**İSTANBUL İLİ, ARNAVUTKÖY İLÇESİ, BOYALIK VE BAKLALI MAHALLELERİ  
YENİŞEHİR REZERV YAPI ALANIN BİR KISMINA İLİŞKİN  
1/1000 ÖLÇEKLİ UYGULAMA İMAR PLANI DEĞİŞİKLİĞİNE YAPILAN İTİRAZLAR  
KAPSAMINDA HAZIRLANAN  
1/1000 ÖLÇEKLİ UYGULAMA İMAR PLANI DEĞİŞİKLİĞİ**

**PLAN AÇIKLAMA RAPORU**

Şekil 5 İtirazlar Kapsamında Hazırlanan 1/1000 Ölçekli Uygulama İmar Planı Değişikliği

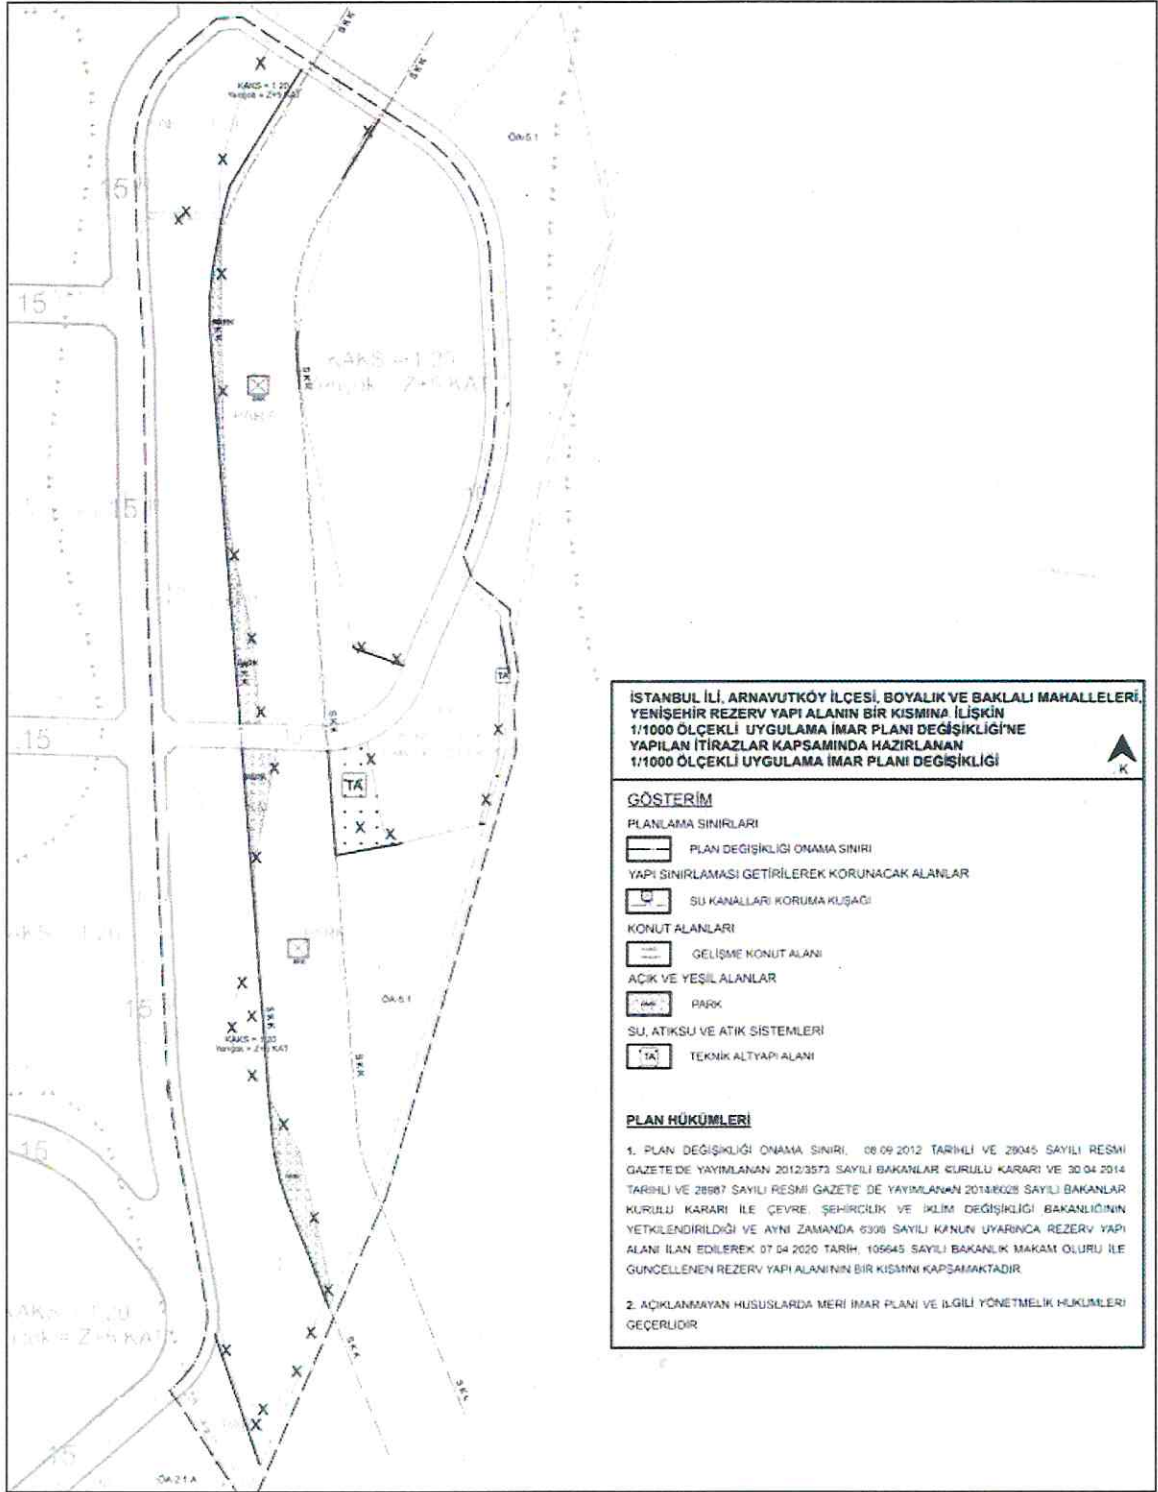
26.01.2026 tarihinde onaylanan "Arnavutköy İlçesi, Boyalık ve Baklalı Mahalleleri, Yenişehir Rezerv Yapı Alanının Bir Kismına İlişkin İmar Planı Değişiklikleri 'ne askı itirazları kapsamında İstanbul Su ve Kanalizasyon İdaresi'nin (İSKİ) 17.02.2026 tarihli 3296003 sayılı yazısı ile itiraz edilmiş ve Baklalı Deresine ait "Dere İşletme Bandı'nın" planlara işli olmadığı belirtilmiştir.

- İSKİ'nin 17.02.2026 tarihli ve 3296003 sayılı yazısı doğrultusunda, Baklalı Deresi'ne ait "Dere İşletme Bandı" "Su Kanalları Koruma Kuşağı" olarak planlara işlenmiştir. Bu kapsamda, güncel dere işletme bandı dikkate alınarak, bazı konut adalarında yapılaşma koşulu değiştirilmeden ve tahsis-donatı dengesi korunmak suretiyle gerekli revizyonlar yapılmıştır.
- İSKİ'nin 17.02.2026 tarihli ve 3296003 sayılı yazısında belirttiği Teknik Altyapı Alanı olarak işlenen "Baklalı Atıksu Arıtma Tesis"i" alansal olarak büyütülerek revize edilmiştir.

Söz konusu imar planı değişikliği; meri imar planı ile karşılaştırıldığında, 1157 m<sup>2</sup> Teknik Altyapı Alanının arttırıldığı, arttırılan Teknik altyapı alanı kadar Park alanının azaldığı görülmektedir.
